## STADTRECHNUNGSHOF WIEN

StRH V - 2/19

Wiener Lokalbahnen GmbH, Barrierefreiheit

von Stationen der Nebenbahn

Abbildungen 1 und 2: Haltestelle Pfaffstätten-Rennplatz (links: am 19. März 2015, vor der Modernisierung; rechts: am 18. März 2019, nach der Modernisierung)

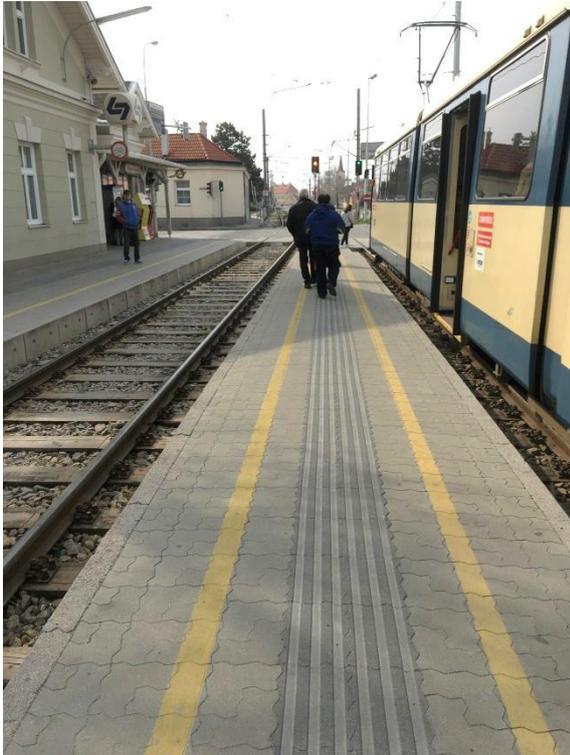
8.2 Zum Zeitpunkt des Vorfalles war die Haltestelle Pfaffstätten-Rennplatz noch nicht modernisiert gewesen (s. Abbildung 1). Sie verfügte im Haltestellenbereich noch über zwei Bahnsteigübergänge. Bei der modernisierten Haltestelle waren diese aufgelassen worden. Das vorschriftsmäßige Überschreiten der Gleisanlagen war für Fußgängerinnen bzw. Fußgänger nach der Modernisierung nur noch bei der an die Haltestelle angrenzenden technisch gesicherten Eisenbahnkreuzung über eine grün eingefärbte Fläche ordnungsgemäß möglich (s. Abbildung 2). Darüber hinaus war zwischen den Gleisen ein Zaun errichtet worden. Aufgrund der baulichen Umbaumaßnahmen war bei der modernisierten Haltestelle ein Vorfall, wie er sich am 1. Dezember 2014 ereignet hatte, in dieser Form nicht mehr zu erwarten.
